LICITACIÓN PÚBLICA GPNK N° 07/2022

“INGENIERÍA, PROVISIÓN DE EQUIPOS Y MATERIALES, CONSTRUCCIÓN - GASODUCTO PRESIDENTE NÉSTOR KIRCHNER Y OBRAS COMPLEMENTARIAS ETAPA I (GPNK)”.

CIRCULAR N° 05/2022

ACLARATORIA

7. Referencia: PLIEGO DE ESPECIFICACIONES TÉCNICAS GENERALES - ANEXO IV – LISTADO DE DOCUMENTOS DE INGENIERÍA BÁSICA - GMCIB-03-R-PI-0002_0 – EMED entrega fiscal Mercedes a NEUBA II P&ID

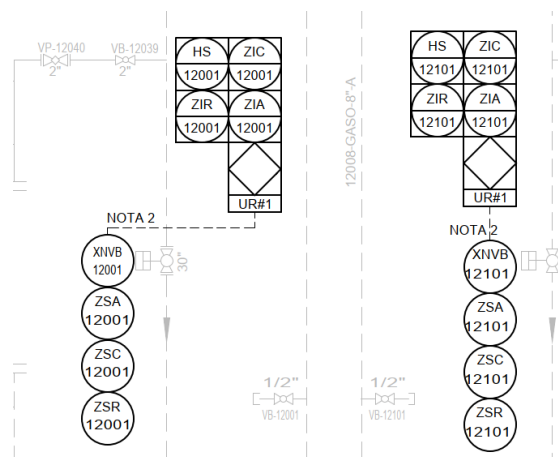
Consulta: Confirmar si las válvulas de bloqueo tags XNV-12017 (24"-600#RF) y XNV-12027 (24"-600#RF) serán provistas por Energía Argentina.

Es correcta su interpretación, dichas válvulas de bloqueo serán provistas por ENARSA.

25. Referencia: PLIEGO DE ESPECIFICACIONES TÉCNICAS PARTICULARES RENGLÓN 4 (Parte I): Construcción del Gasoducto Mercedes-Cardales Ø30" DN (05. LPN GPNK 07-2022) / PLIEGO DE ESPECIFICACIONES TÉCNICAS GENERALES - ANEXO IV – LISTADO DE DOCUMENTOS DE INGENIERÍA BÁSICA - GMCIB-03-R-PI-0003 Diagrama P&ID

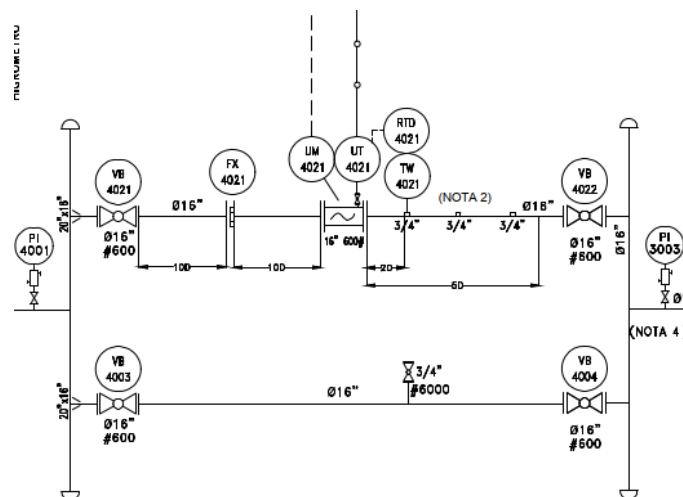
Consulta: Favor confirmar que el diámetro del patín de medición será de 20" en manifold, y ramas de 16", como se indica en el P&ID de referencia; favor indicar que el tramo de medición entregado por Energía Argentina será del mismo diámetro (16"), como se indica en P&ID.

Respuesta: Remitirse al plano - GMCIB-03-R-PI-0003 Diagrama P&ID.
